Redaktion Elektro-Tip · Ausgabe 4/92

Verbesserungen von Mi-Verteilern: Einfacher und schneller montieren!

Hensel-Mi-Verteiler mit vielen Verbesserungen: Einfacher und schneller montieren!

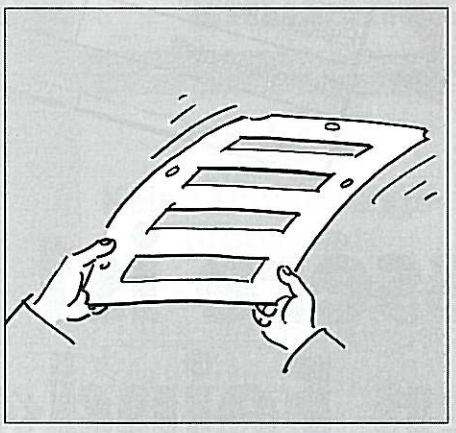
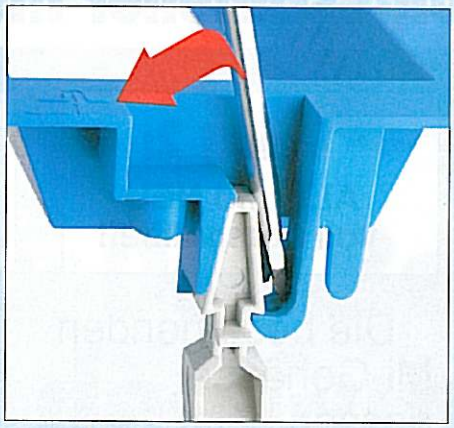
Instabile Berührungsschutzabdeckung.

Stabile, verwindungssteife Berührungsschutzabdeckung.

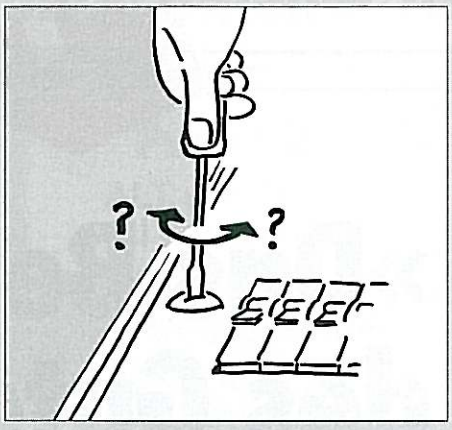
Öffnen des Berührungsschutzes: Nach rechts oder links drehen?

Einfaches Lösen des Berührungsschutzes durch Hebelbewegung.

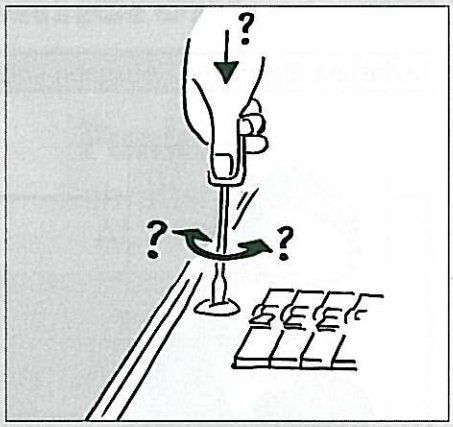
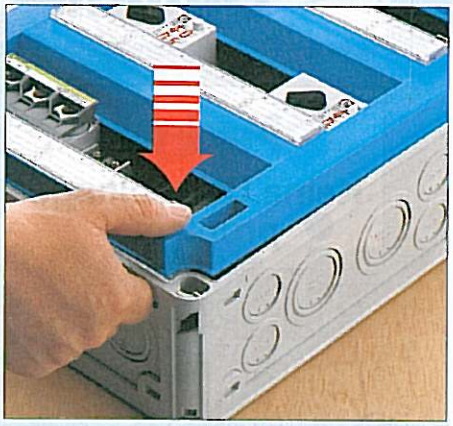
Verschließen des Berührungsschutzes: Drehen nach rechts oder links oder drücken?

Verschließen des Berührungsschutzes ohne Werkzeug: Aufsetzen, festdrücken, fertig.

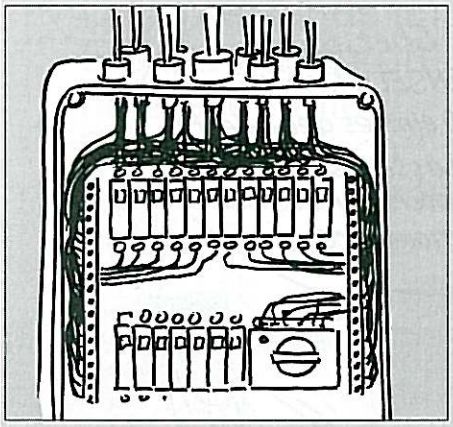
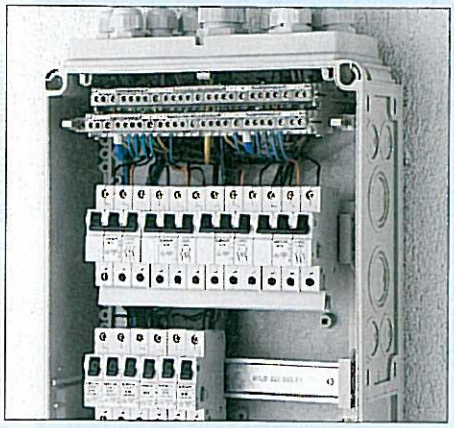
Unglückliche Lage der PE- und N-Klemmen: Zu wenig Platz zum Anschließen der Leiter.

PE- und N-Klemmen einfach zugänglich und hochgesetzt. Auch individuell beschriftbar.

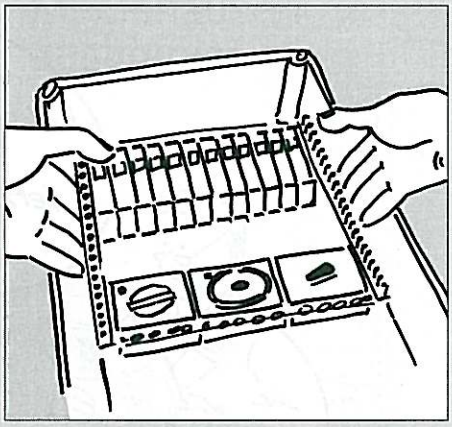
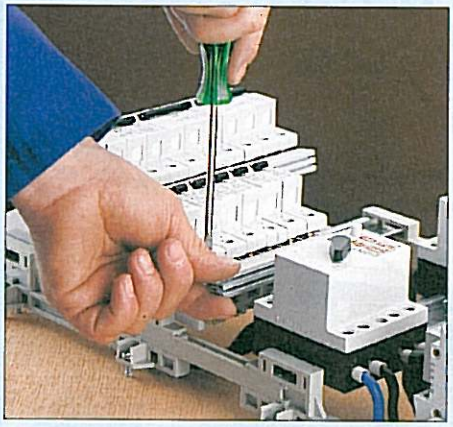
Umständliches Vormontieren und Verdrahten von Geräten tief im Gehäuse.

Einfache Vormontage und Verdrahtung der Geräte durch herausnehmbares Gerüst.

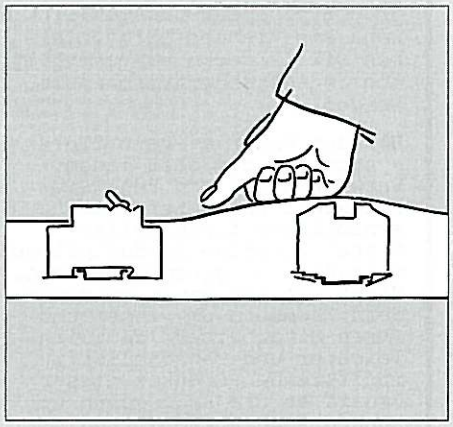
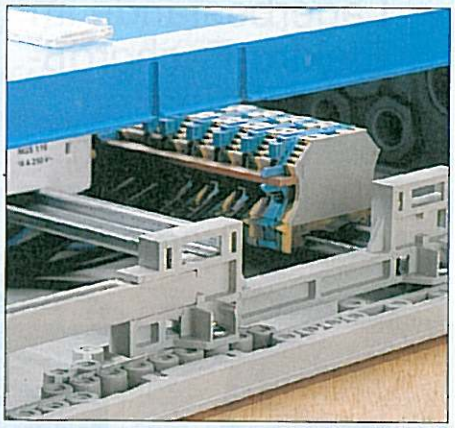
Reihenklemmen in Automatengehäusen: Klemmen sitzen zu hoch, Berührungsschutz paßt nicht!

Tragschienen einzeln absenkbar von 50 mm auf 75 mm Abstand zum Berührungsschutz, z.B. beim Einbau von Reihenklemmen.

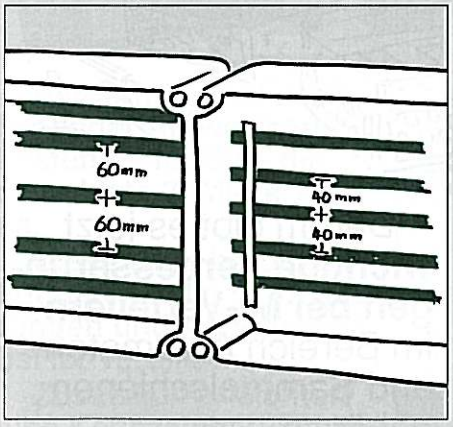
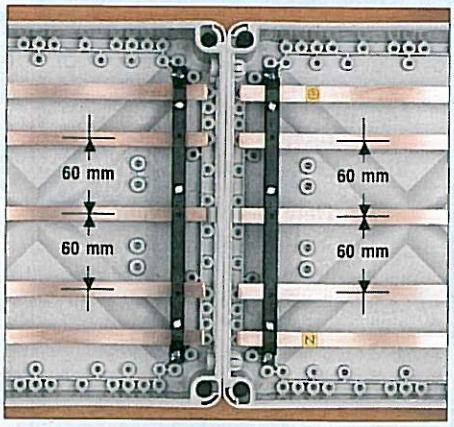
Unterschiedliche Sammelschienenabstände und Einbautiefen von Sammelschienen.

Gleiche Lage der Sammelschienen 250 A und 400 A, auch bei bestückten Sammelschienengehäusen.

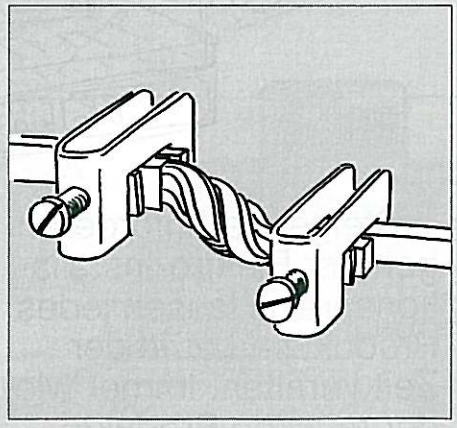
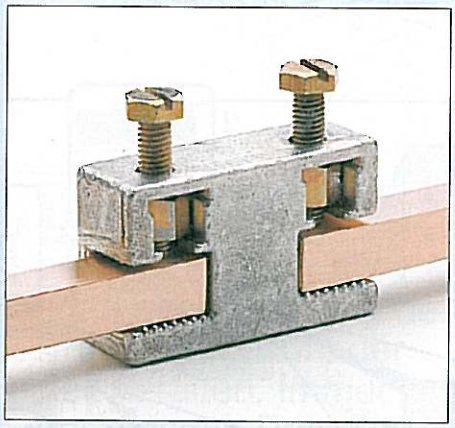
Viele Arbeitsgänge sind notwendig, eine Sammelschienenverbindung herzustellen: Oberteil abnehmen, Klemme aufsetzen, ...

Neuer Sammelschienenverbinder aus einem Teil, leicht montierbar ohne Aufwand: Seitlich aufschieben, festziehen, fertig!

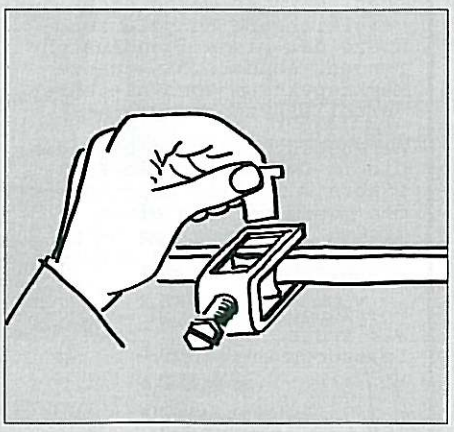
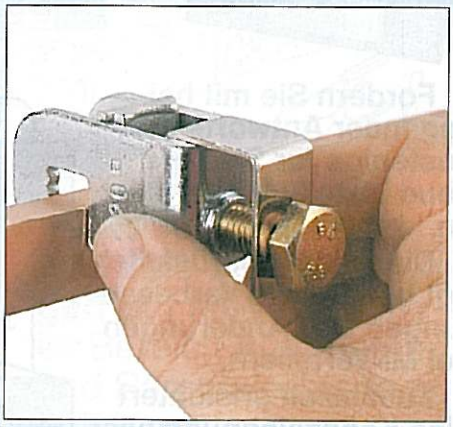
Umständlicher Klemmeneinbau: Klemme auffädeln und Halteplatte einfädeln.

Neue Anschlußklemmen: Von oben aufhaken, festziehen, fertig!
